BOSCH 博世 Confidential	Product Development Design Change Request 产品开发设计变更请求		Version 15 Effective date:2024-11-09th																													
	Customer project Name/ 客户项目名称: JIM-493		MCR No. / MCR号:																													
Sample status / 样件状态: ☐ A Sample ☒ B Sample ☐ C Sample ☐ D Sample																																
Change part&product Name/更改零部件产品的名称(简要描述)																																
DOC+SDPF UNIT: F01ZH003FU-03 SCR UNIT: F01ZH003FV-03																																
Reason of changes/更改理由 (简要描述):																																
根据客户边界调整, 后处理位置及零件随之更改; 用于CP装车																																
Change from/变更来源:																																
Customer request / 客户要求 ☒		Supplier request / 供应商请求 ☐		Design optimization / 设计优化 ☒																												
Correction / 更正(错误) ☐		Other / 其他 ☐ ()																														
Change inform to/变更通知人: Zhang Shengchang,Zhang Hanquan,Shen Weibo, Li Yicen, Fang Jiayan, Yin Kangzhuang Yang Guangtuo,Jia Kebin, Luo jing, Lu Qingsong																																
Whether this change impact others component or product 此变更是否影响到其他部件和产品: ☐ yes/是 ☒ no/否																																
If impact others product, Whether others projects&pro

PDECR 24-130

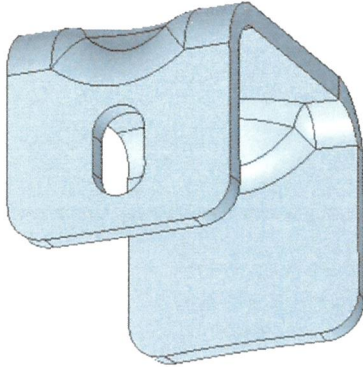
零件号	零件名称	Project	样件阶段	变更来源
	F01Z5102DH-02	SENSOR BRACKET	JIM-493	B	BOSCH/Customer
	变更前				
变更描述			 1. 线束安装支架厚度调整到2.5mm; 2. 线束安装支架固定平面下移5mm;		
变更原因	根据客户要求及仿真结果更改压线束安装支架;				
风险点（影响）	强度不足，有断裂风险;				
验证方法	进行FEA仿真，仿真报告详见附件

PDECR 24-130

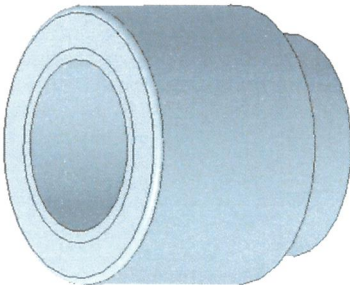
零件号	零件名称	Project	样件阶段	变更来源
F01Z5017X1-02	DP TUBE BRACKET	JIM-493	B	BOSCH/Customer
变更前		变更后		
变更描述				
	DP TUBE BRACKET: F01Z5017X1-01 DP TUBE BRACKET : F01Z51026E-00 DP TUBE BRACKET : F01Z5102D2-00	DP TUBE BRACKET: F01Z5017X1-02 DP TUBE BRACKET : F01Z51026E-01 DP TUBE BRACKET : F01Z5102D2-01		
		1. 压差支架新增线束安装点, 更改软夹位置; 2. 软夹厚度改为0.8mm;		
	变更原因	根据客户要求新增线束安装点及更改压差传感器软夹安装位置及软夹厚度;		
	风险点 (影响)	强度不足, 有断裂风险;		
验证方法	进行FEA仿真, 仿真报告详见附件

PDECR 24-130

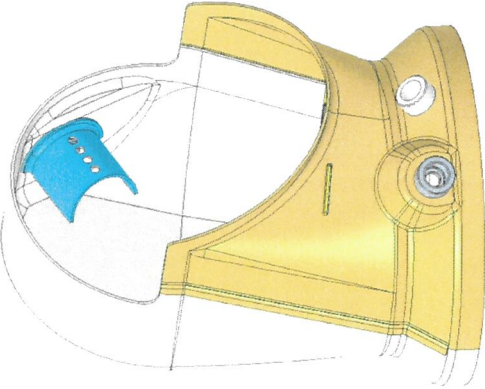
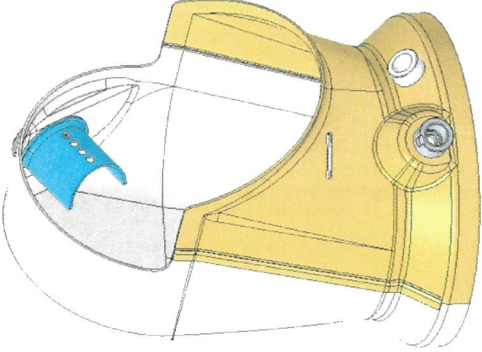
变更描述	零件号	零件名称	Project	样件阶段	变更来源
	F01Z5102GL-00	DM Water BRACKET	JIM-493	B	BOSCH/Customer
	变更前				
			变更后

DM Water BRACKET : F01Z5102GL-00		
变更原因	根据客户要求新增尿素管固定支架;				
风险点（影响）	强度不足，有断裂风险;				
验证方法	进行FEA仿真，仿真报告详见附件

PDECR 24-130

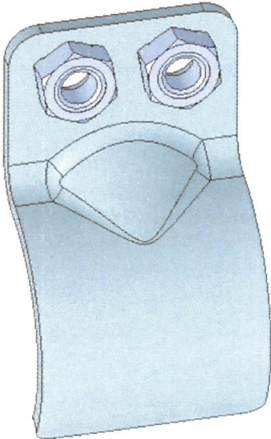
变更描述	零件号	零件名称	Project	样件阶段	变更来源
	F01Z5102H9-00	TEMP-SENSOR BOSS	JIM-493	B	BOSCH/Customer
	变更前

F01Z5101BS		F01Z5102H9-00		
	1. 温度传感器座新增定位凹槽;				
	变更原因		根据客户要求温度传感器座增加定位凹槽;		
	风险点（影响）	无			
验证方法	无

PDECR 24-130

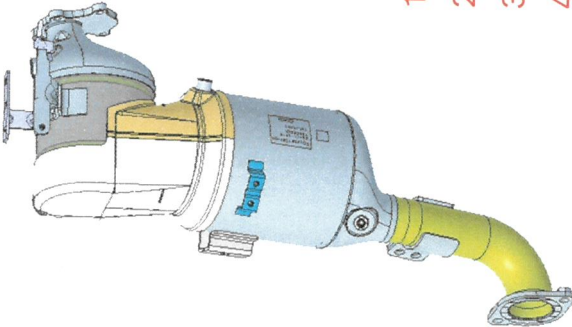
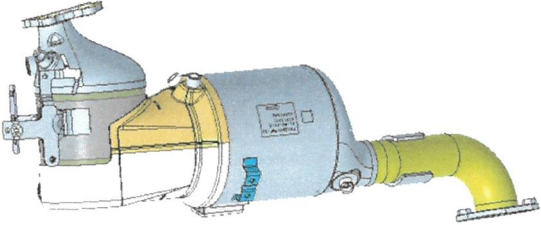
变更原因	零件号	零件名称	Project	样件阶段	变更来源
	F01Z5017XR-02	DPF BRACKET 3	JIM-493	B	BOSCH/Customer
	变更前后				
变更描述	 DPF BRACKET 3: F01Z5017XR-01 DPF BRACKET : F01Z5102DJ-01  DPF BRACKET 3: F01Z5017XR-02 DPF BRACKET : F01Z5102DJ-02				
变更原因	SCR安装点向变速箱侧偏移5mm后，DPF尾管焊接支架随之更改；				
风险点（影响）	强度不足，有断裂风险；				
验证方法	进行FEA仿真，仿真报告详见附件

PDECR 24-130

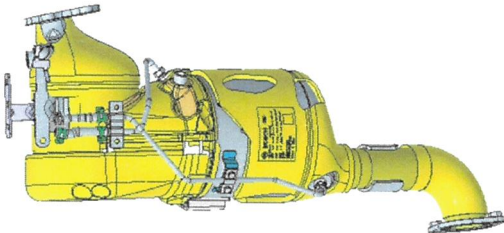
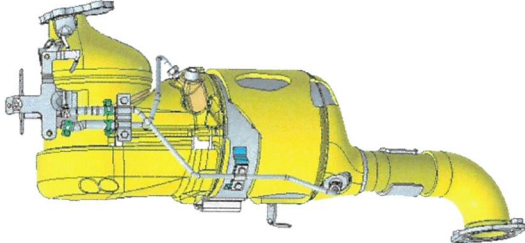
零件号	零件名称	Project	样件阶段	变更来源
F01Z5102D3-01	CONNECTION PIPE	JIM-493	B	BOSCH/Customer
变更前		变更后		
变更描述	  CONNECTION PIPE: F01Z5102D3-00 CONNECTION PIPE: F01Z5102D3-01			
变更原因	SCR安装点向变速箱侧偏移5mm后，DPF尾管随之更改；			
风险点（影响）	强度不足，有断裂风险；			
验证方法	进行FEA仿真，仿真报告详见附件

PDECR 24-130

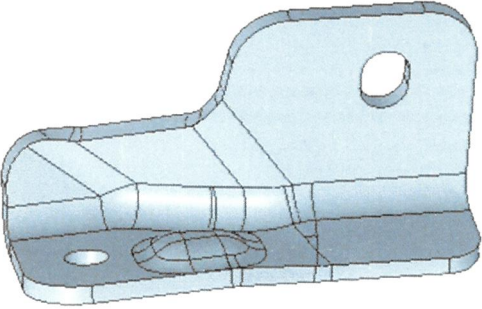
零件号	零件名称	Project	样件阶段	变更来源
	F01Z5017W5-02	DOC+SDPF WELDING	JIM-493	B	BOSCH/Customer
	变更前后				
变更描述	 1. T5 T6 温度传感器座新增定位缺口; 2. 压差支架变更, 新增水管安装支架; 3. DPF 出气尾管安装支架位置调整修改; 4. 尾管法兰整位置; 				
变更原因	上述变更后焊接组件随之更改;				
风险点 (影响)	无				
验证方法	无

PDECR 24-130

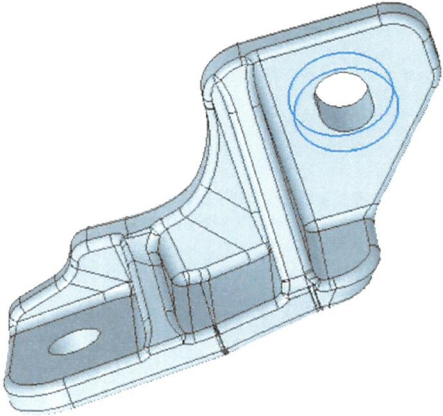
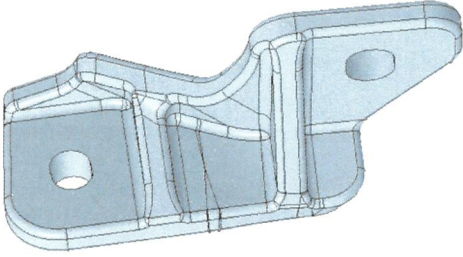
零件号	零件名称	Project	样件阶段	变更来源
	F01ZH003FU-03	DOC+SDPF UNIT	JIM-493	B	BOSCH/Customer
变更描述	变更前		变更后

1. 保温按照最新数模手工保温;		
变更原因	上述变更后DOC+DPF总成随之更改;				
风险点（影响）	无				
验证方法	无

PDECR 24-130

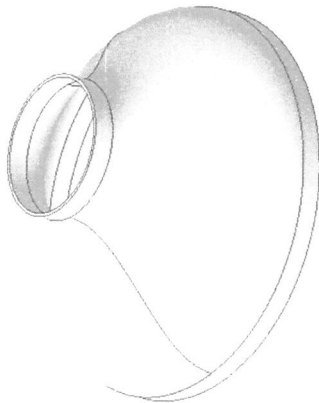
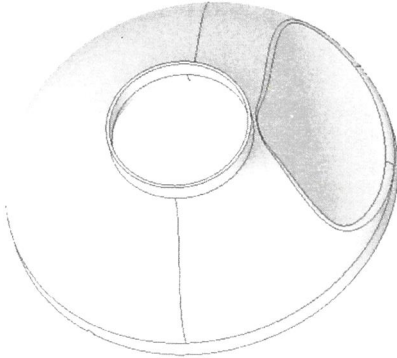
零件号		零件名称	Project	样件阶段	变更来源
F01Z5102EU-01		DPF BRACKET 3	JIM-493	B	BOSCH/Customer
		变更前			
变更描述		 1. 根据客户边界增加DPF冲压转接支架缺口; 2. 转接支架安装孔由Ø12圆孔改为11X14腰型孔;			
变更原因		根据客户边界增加DPF冲压转接支架缺口; 根据客户要求转接支架安装孔由Ø12圆孔改为11X14腰型孔;			
风险点 (影响)		强度不足, 有断裂风险;			
验证方法		进行FEA仿真, 仿真报告详见附件

PDECR 24-130

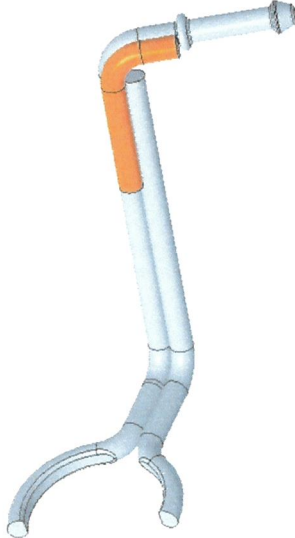
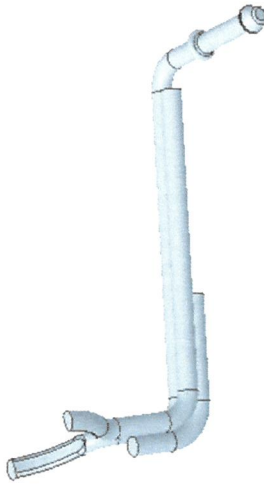
零件号		零件名称	Project	样件阶段	变更来源
F01Z51025B-02		DPF BRACKET 3	JIM-493	B	BOSCH/Customer
变更前		变更后			
变更描述		 1. 转接支架安装孔由Ø12圆孔改为11X14腰型孔; 			
变更原因		根据客户要求，转接支架安装孔由Ø12圆孔改为11X14腰型孔;			
风险点 (影响)		强度不足，有断裂风险;			
验证方法		进行FEA仿真，仿真报告详见附件

PDECR 24-130

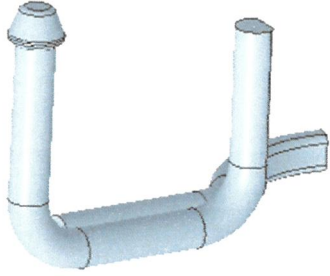
零件号	零件名称	Project	样件阶段	变更来源
	F01Z5101D5	OUTLET PIPE	JIM-493	B	BOSCH/Customer
	变更前		变更后		
变更描述	 OUTLET PIPE: F01Z51025J-00		 OUTLET PIPE: F01Z5101D5		
变更原因	根据客户要求,SCR尾管改为RZ4E量产尾管;				
风险点（影响）	无				
验证方法	无

PDECR 24-130

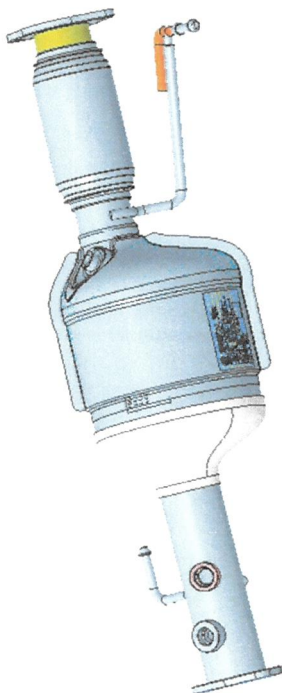
零件号		零件名称	Project	样件阶段	变更来源
F01Z5101D5		SCR OUTLET CONE	JIM-493	B	BOSCH/Customer
		变更前		变更后	
变更描述		 1. 根据客户边界，SCR出口端锥新增拍平特征； F01Z5101D4  F01Z5102HA-00			
变更原因		根据客户边界，SCR出口端锥新增拍平特征；			
风险点（影响）		气体流速均匀性及背压改变；			
验证方法		进行CFD仿真，仿真报告如附件；
